Teie 19.06.2024 EHR-i menetlus 402339

Meie 19.06.2024 nr 7.1-2/24/10810-2

**Järise alajaam kinnistu  
projekteerimistingimuste eelnõu  
kooskõlastamine märkustega, ristumiskoha  
nõuded**

## Lisa 1 Riigitee ristumiskoha nõuded

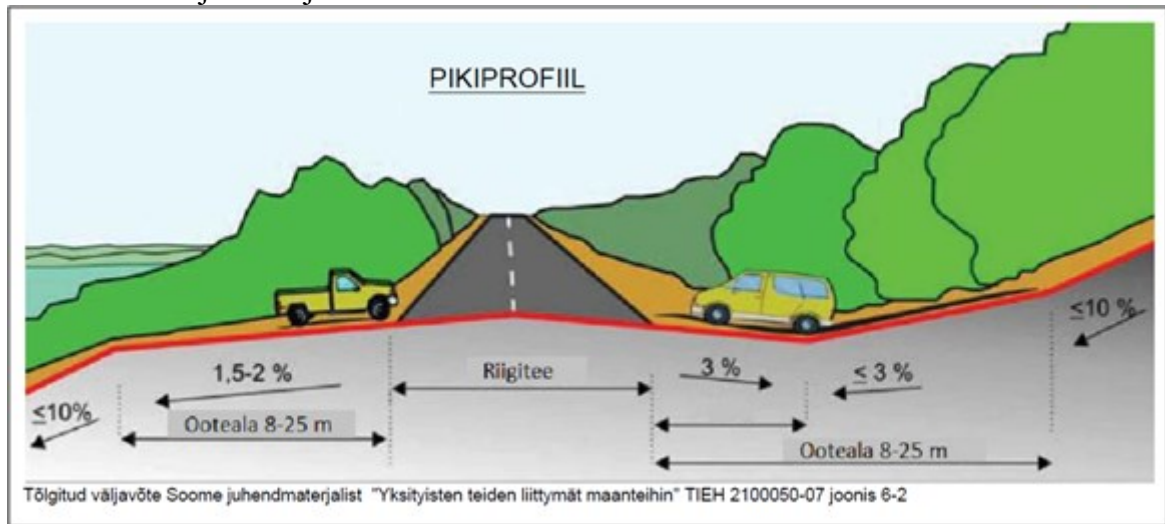
4. Projektis kasutada riikliku teeregistri (<http://teeregister.riik.ee>) põhiseid teede numbreid ja nimetusi.
5. Eelnõule lisatud eskiisi kohaselt soovitakse juurdepääs kavandada riigitee km 28,61 projekteeritava ristumiskoha kaudu. Lähtudes normide Lisa 1 tabelist 17 on tugimaanteel liiklussagedusega kuni 500 a/ööp (riigitee liiklussagedus on 492 a/ööp) ristmike vähim lubatud vahekaugus liituva tee liiklussagedusega kuni 20 sõidukit ööpäevas 50 meetrit (eeldame, et alajaama kasutavate sõidukite arv ei ole suurem). Ristmike vahekaugust arvestatakse ühe ristmiku pöörderaadiuse lõpust teise ristmiku pöörderaadiuse lõpuni. Seetõttu ei saa uut juurdepääsu rajada taotleja poolt soovitud asukohta, kuna seal oleks vahekaugus lähimast ristmikust, Sariku kinnistu juurdepääsust, ainult 27 m. Järise alajaama uue juurdepääsu võimalik asukoht on riigitee km 28,565-28,596 (näidatud alloleval Maa-ameti kaardi väljavõttel helerohelise joonega).

1. Ristumiskoht projekteerida riigitee lõigule km 28,565-28,596 (näidatud Maa-ameti kaardi väljavõttel helerohelise joonega).
